改善箇所説明図

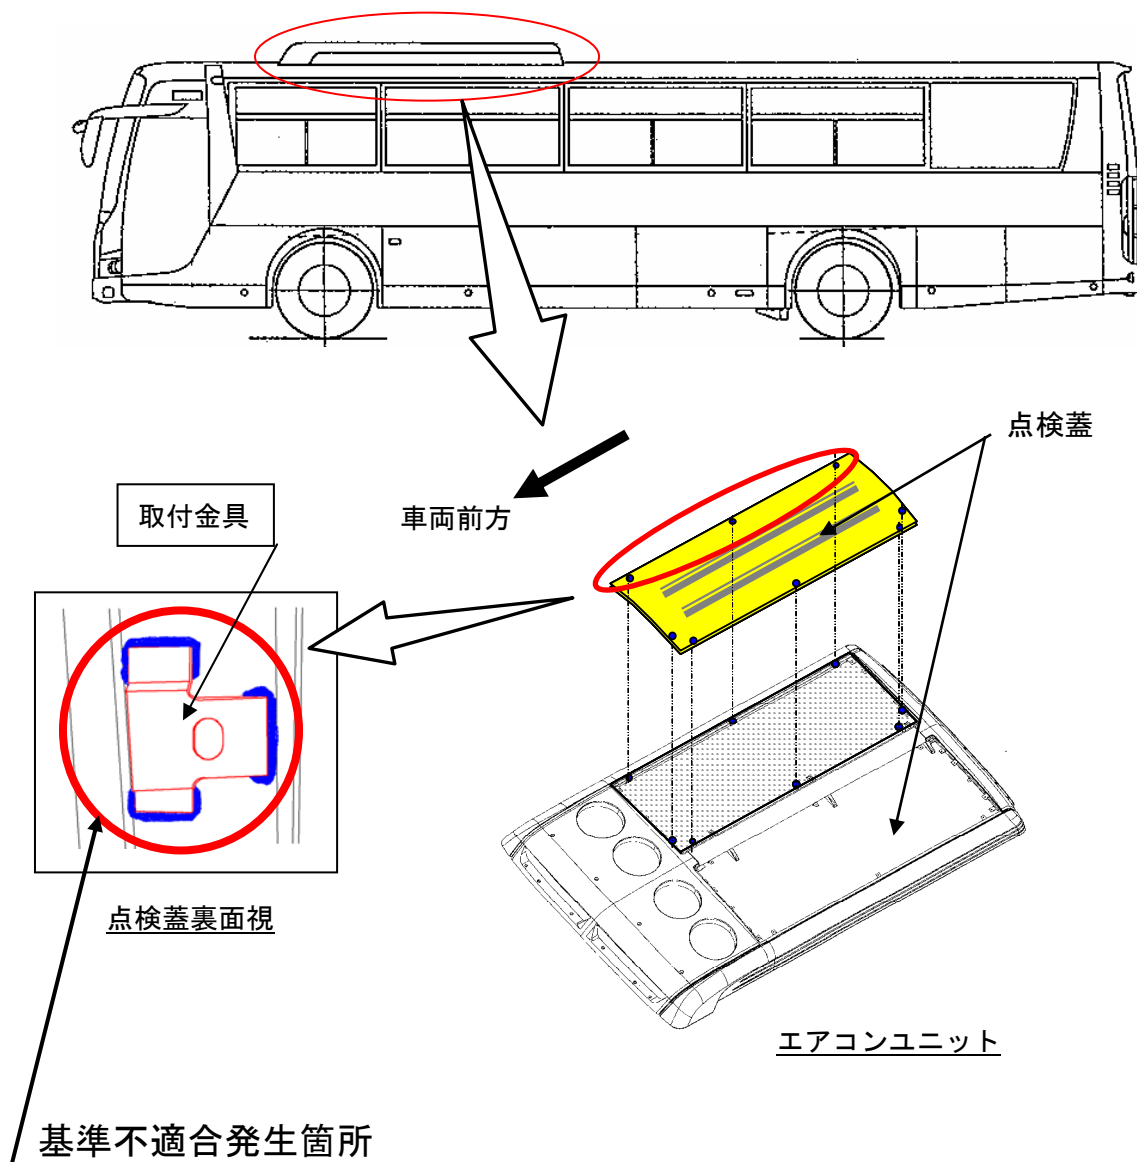
ルーフに装着しているエアコンユニットの点検蓋を固定するための取付金具の接着部が剥がれるものがある。そのため、そのままの状態で使用を続けると、当該点検蓋が脱落するおそれがある。

全車両、当面の暫定措置として、当該取付金具をリベットにより固定する。
